臺北當代藝術園區-臺北市立美術館擴建

環境影響差異分析報告(修訂版)

臺北市政府環境影響評估審查委員會第 238 次會議審查意見回覆表

書面審查意見回覆表

附件一 開發行為變更之說明示意圖

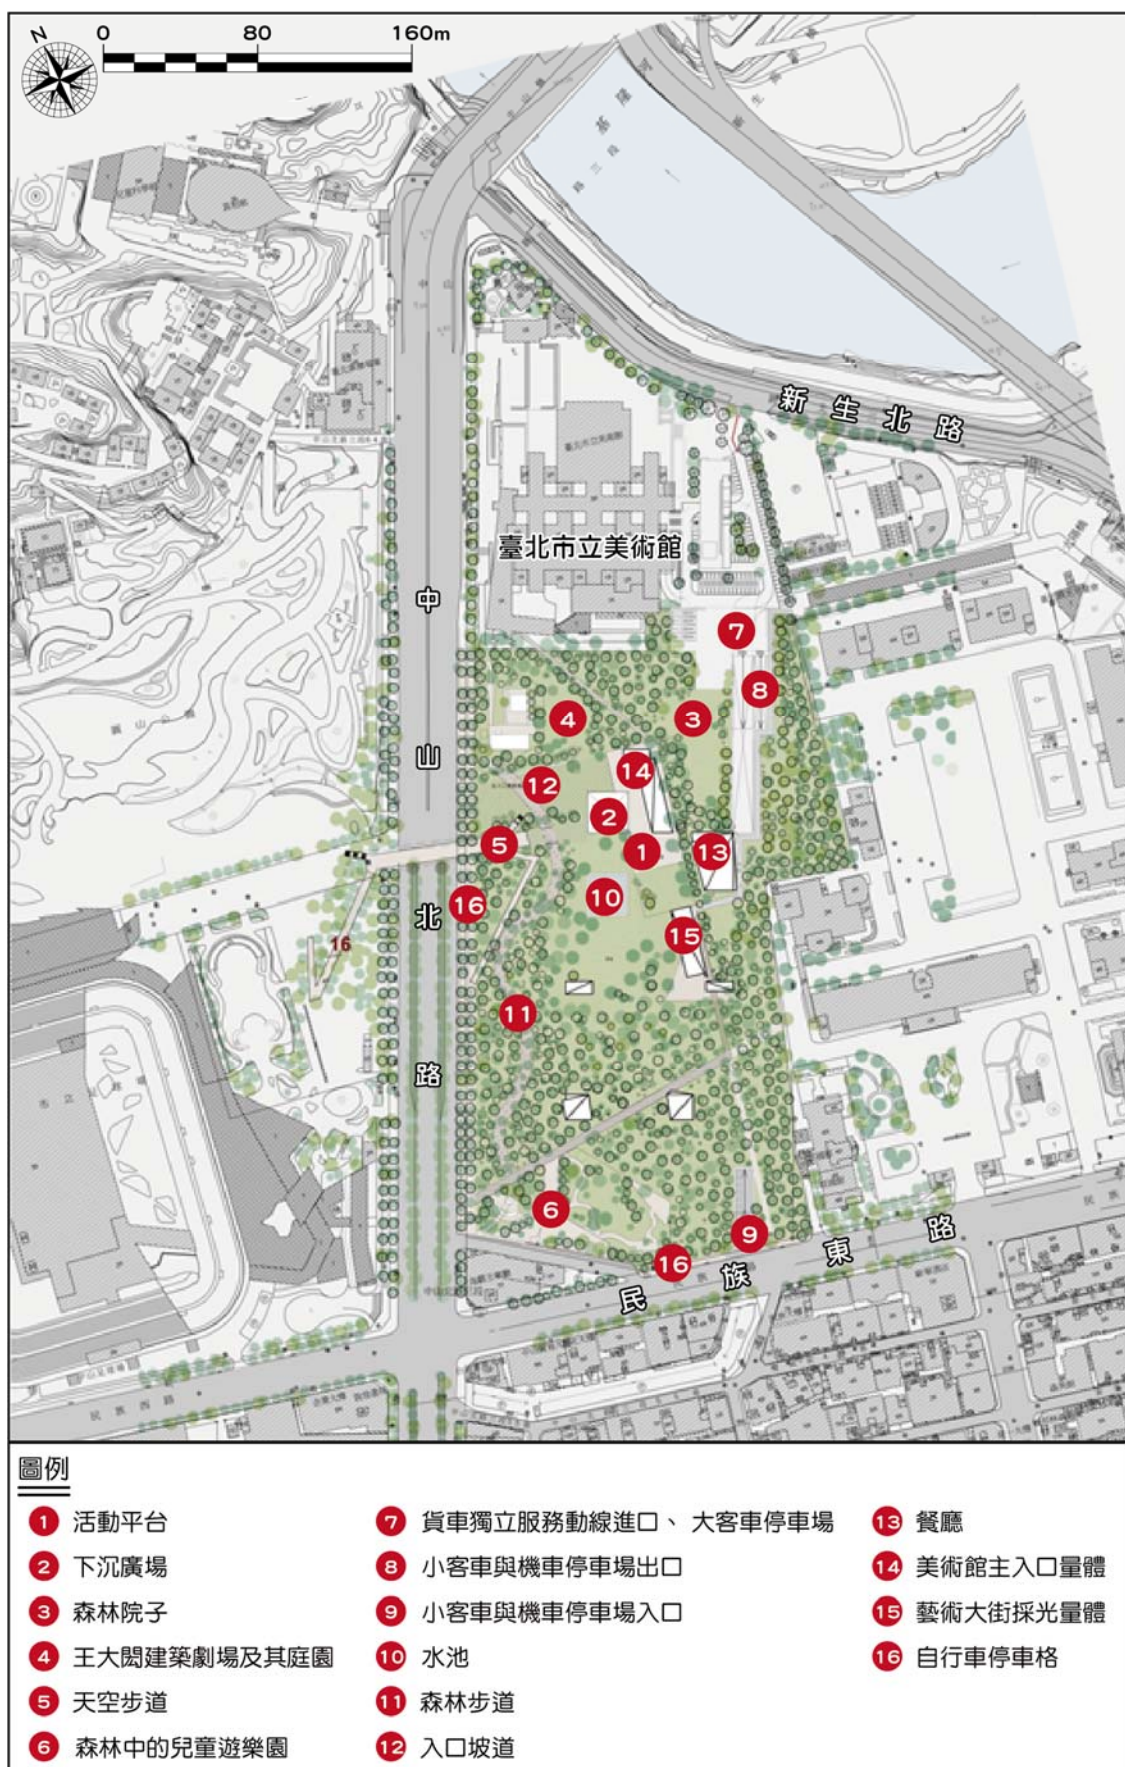
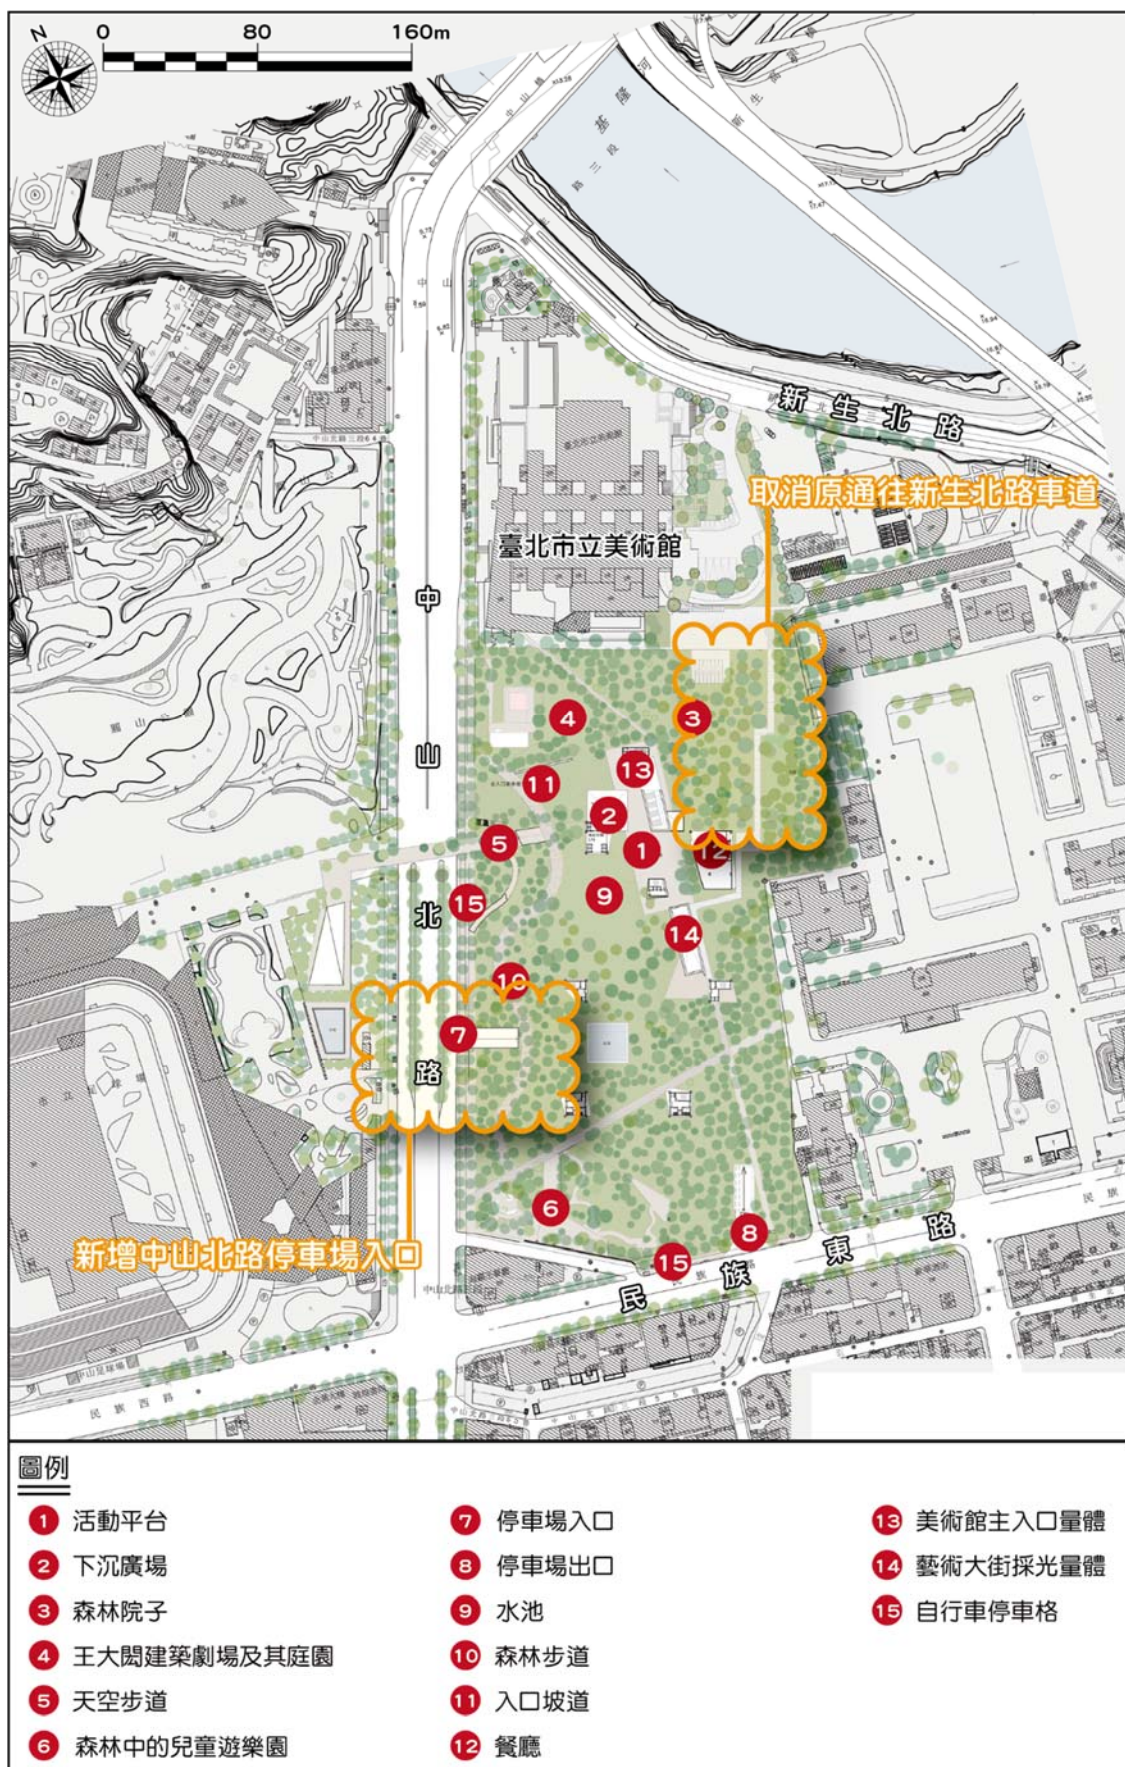
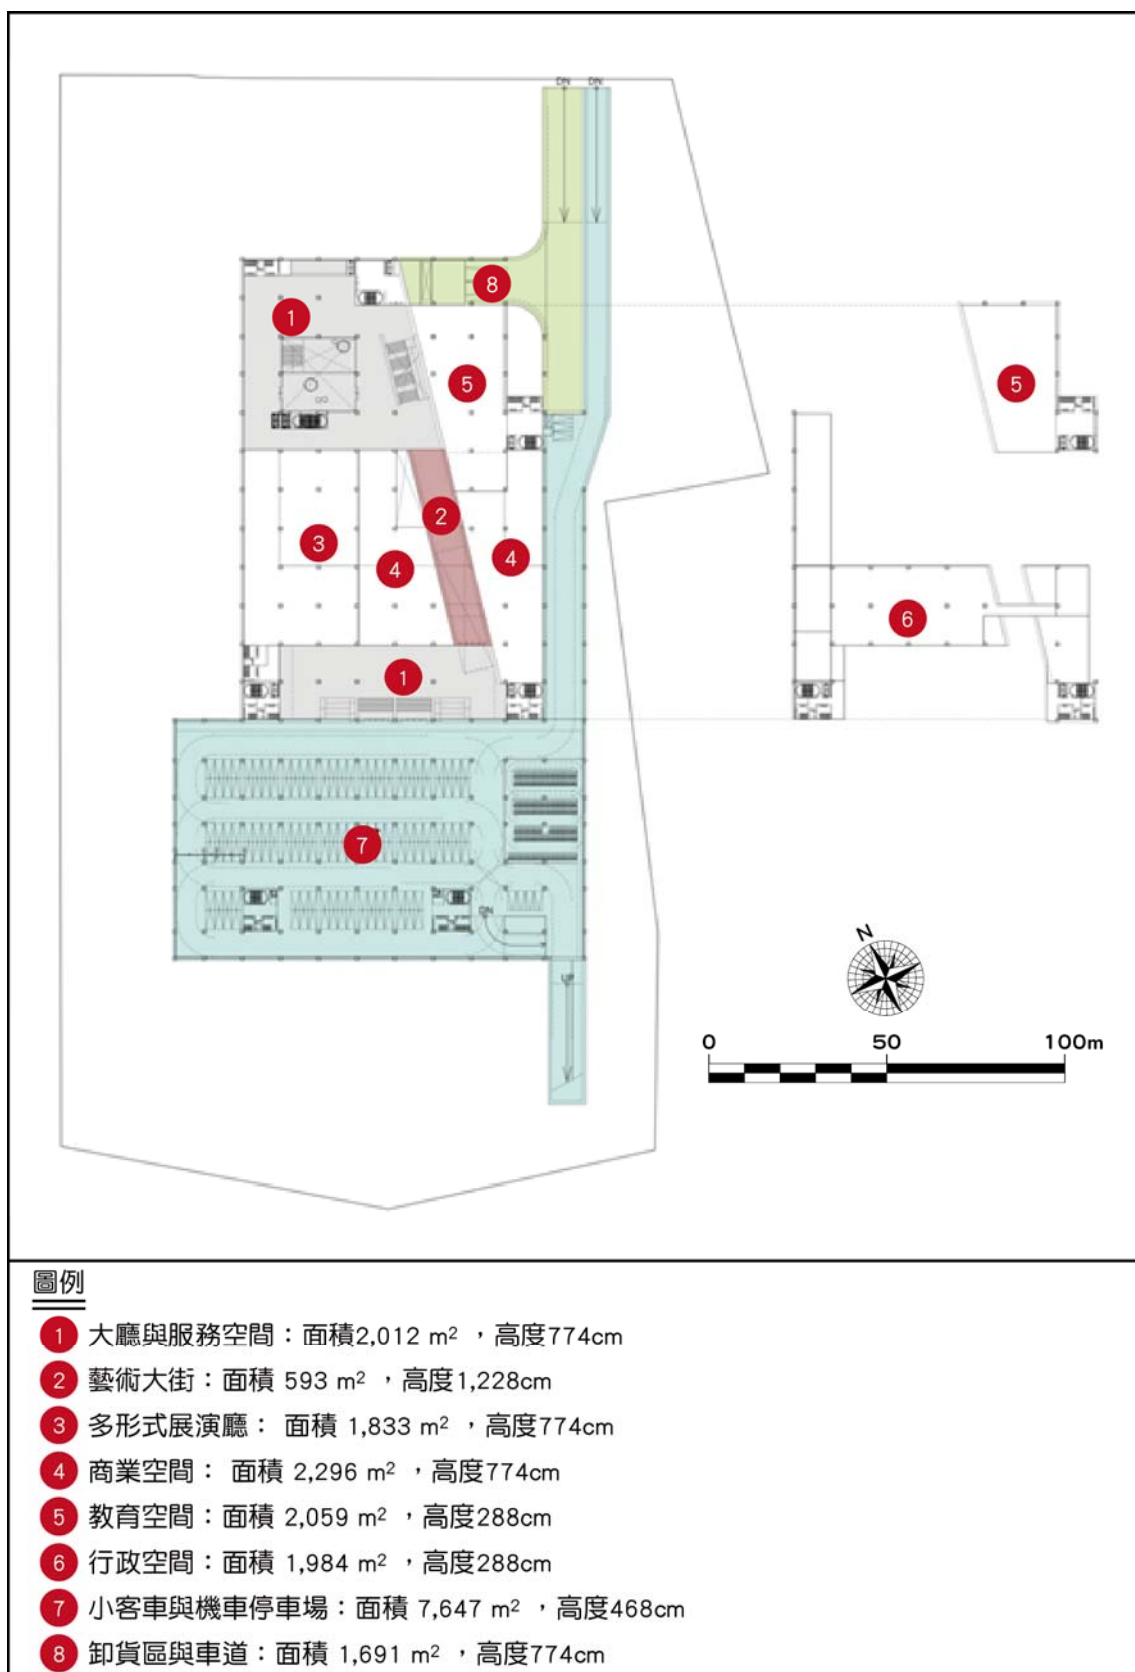
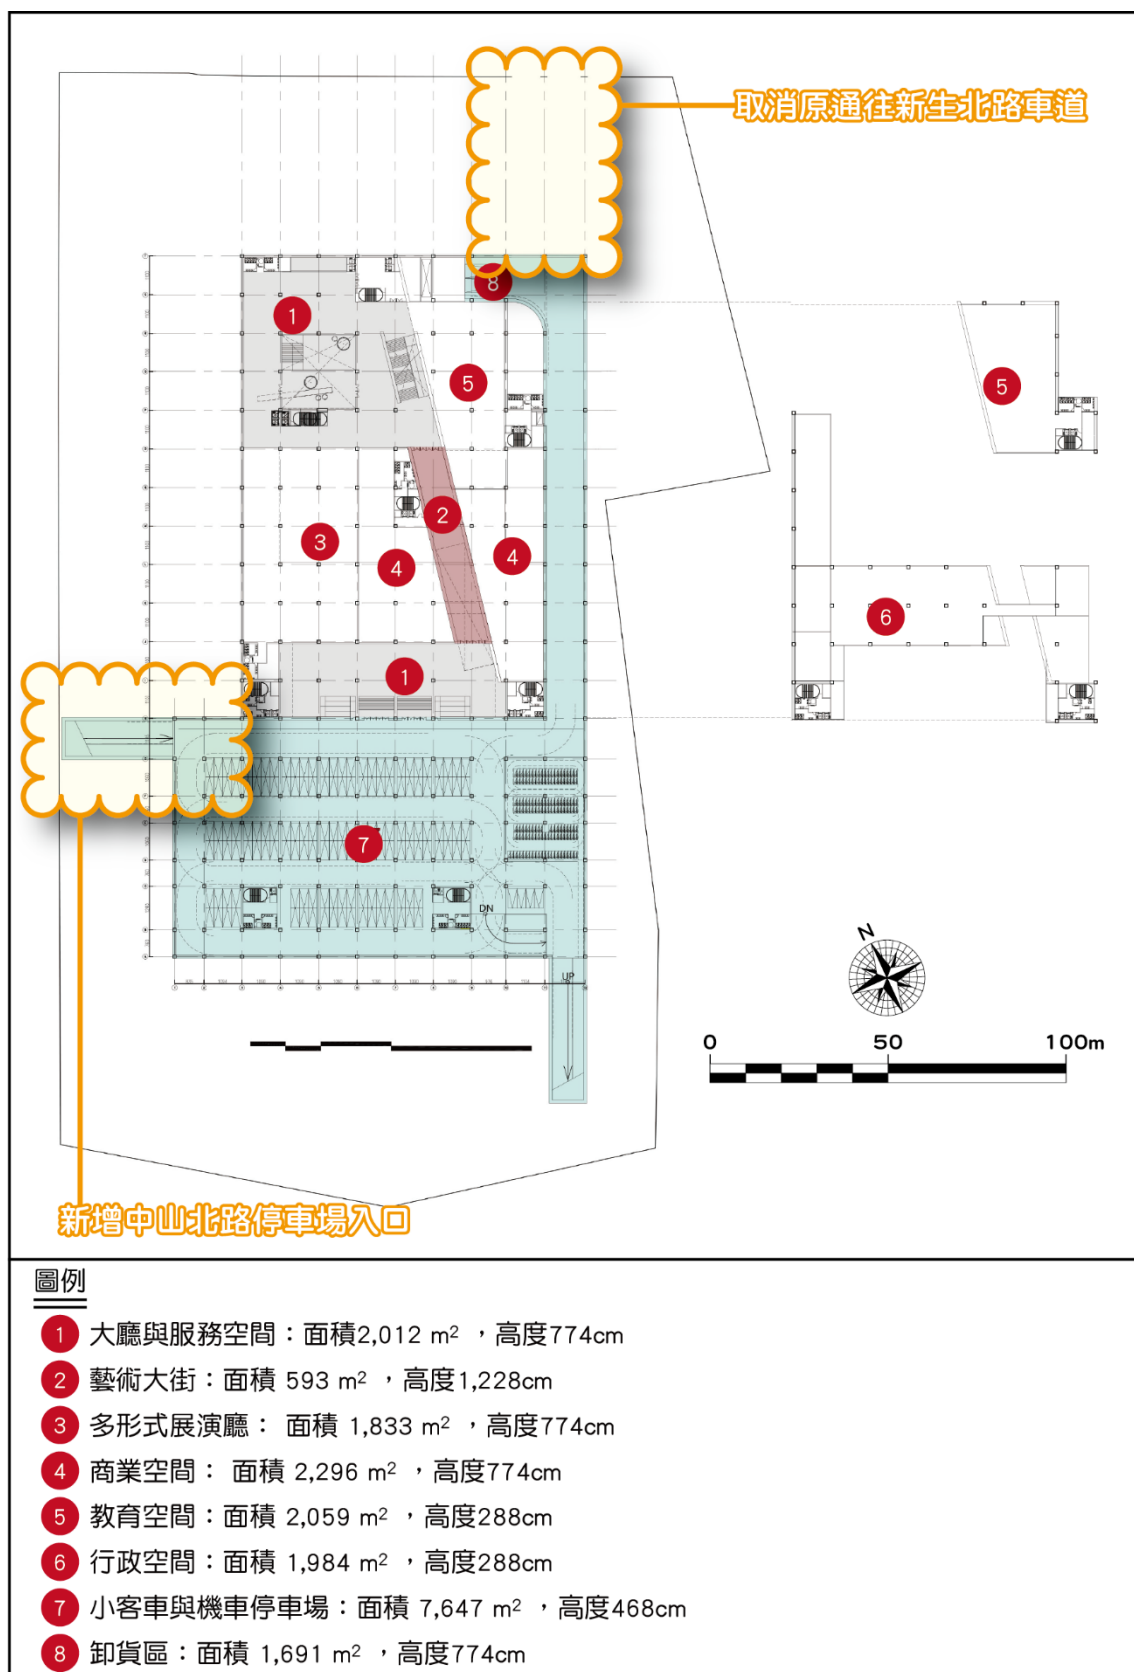
1. 開發單位變更，但封面沒改。
2. P.4-5 請確認是否為：民族東路改為出口，另新增中山北路入口，新生北路仍有出入口，但為貨車專用？或者如 P.4-7、4-9，新生北路出入口全部取消？則貨車路線是否更動？

- (1) 查原動線(即小汽車、機車由民族東路進場、新生北路出場)係考量臺北市立美術館擴建案與典藏庫房新建案採整體規劃，且考量其未來營運後基地內部間車輛穿越或停駐需求，以及其出入動線規劃對周邊交通影響較小等因素與使用需求。現臺北市立美術館因擴建案與典藏庫房新建案有不同的開發期程差異而須將基地分別開發，另館方亦考量車輛進出頻繁將影響典藏庫房文物保存，而辦理本次變更(即典藏庫房案車輛由新生北路進出，擴建案車輛由中山北路進場、民族東路離場)，經檢視停車場出入口方案尚屬可行，爰本局無意見。
- (2) 惟就車輛動線部分，美術園區大客車仍維持由新生北路進出，請修正；另本次變更未將典藏庫房動線納入，請補充標示。

項次	審查意見	處理說明	頁次
一、陳起鳳 委員			
1	開發單位變更，但封面沒改。	開發單位目前仍為臺北市政府文化局，待本次環境影響差異分析報告審查通過後，再變更為臺北市立美術館，故封面開發單位仍維持不變。	-
2	P.4-5 請確認是否為：民族東路改為出口，另新增中山北路入口，新生北路仍有出入口，但為貨車專用？或者如 P.4-7、4-9，新生北路出入口會都取消？則貨車路線是否更動？	本次變更僅修改原規劃停車場之出入口位置。本案停車場出入口原規劃為南進北出（由民族東路進場、新生北路出場），本次變更為西進南出（改由中山北路進場、民族東路出場）；現有新生北路出入口則維持作為北美館停車場車輛進出動線，與本案建築已無直接關連。 另本案貨車路線亦配合變更為西進南出（改由中山北路進場、民族東路出場）。 相關動線詳回覆說明附件一。	附件一 附 1-6
二、李育明 委員			
1	請補充說明增設中山北路停車場入口後，其對鄰近公車站牌、中山北路人行道，以及跨接花博公園人行通道之影響評估內容。	本次變更停車場增設中山北路入口位置，規劃於跨接花博公園人行通道之南側約 80 公尺處。依臺北市停管處「停車場設計準則(107 年 8 月)」檢核，並說明如下： (1)規劃車道入口距公車站牌應大於 10m 以上：現況最近公車站牌為入口北側之「臺北市立美術館站」，與本案中山北路停車場車道入口位置相距約 235 公尺。 (2)入口應從人行道內側境界線起算留設 2 公尺深之緩衝車道：本案入口車輛管制設施設置於地下一層，距中山北路入口處約 40 公尺，除可提供 2 公尺深之緩衝車道外，剩餘 38 公尺將可供車輛(6 輛以上之小客車)臨時停等，對於中山北路人行道之行人通行應無影響。 (3)本次變更規劃車道入口距離跨接花博公園人行通道約 80 公尺，民眾可利用跨接花博公園人行通道，直接依步行標示通往既有北美館及後續本案新建	附件二 附 2-7 ~ 附 2-8

項次	審查意見	處理說明	頁次
	仍維持由新生北路進出，請修正；另本次變更未將典藏庫房動線納入，請補充標示。	為美術園區大客車及北美館停車場車輛進出動線，並補充北美館(典藏庫房)進出動線，詳回覆說明附件一。	
2	p.6-1~p.6-9，有關基地開發衍生交通量推估： 請參照原環說書(定稿版)相關內容，將本基地及美術館全區分別評估，且應以全區之衍生交通量作為道路交通量分派依據，並補充目標年基地未開發之周邊交通量預估、路段服務水準表(含旅行速率)；另表 6.1-1 營運期間基地衍生尖峰小時路段交通量及表 6.3-2 周邊交通量預估增量應有誤，請再檢視及修正。	美術館現況衍生交通量，即為現況交通量調查之背景值，故本次修正以本基地開發衍生交通量(不含現況)作為交通量分派依據。 目標年基地未開發之周邊交通量預估、路段服務水準表(含旅行速率)與原環說書相同，為利檢核已補充於回覆說明附件二之表 6.3-2 所示。 本次已重新檢核及修正 6.3 節(詳附件二)，其中表 6.1-1、表 6.3-3(原表 6.3-2)之增量，經比對後應屬正確。	附件二 附 2-2 附 2-3
九、臺北市停車管理工程處			
1	本次變更僅修改原規劃停車場之出入口位置，原停車場出入口規劃為南進北出(由民族東路進場、新生北路出場)，後變更為西進南出(改由中山北路進場、民族東路出場)，原停車場出入口(新生北路)則維持作為現有北美館車輛進出動線；變更後之方案依法提送都市設計審議，並經 110 年 2 月 24 日「臺北市都市設計及土地使用開發許可審議委員會」第 576 次委員會決議同意修改原規劃之停車場出入口位置。	敬悉。	-
2	考量本次變更項目無涉及停車場之量體或汽機車停車格位數量，爰本處無意見，惟基地衍生之停車需求，應於基地內部自行滿足。	敬悉。	-
十、臺北市公共運輸處
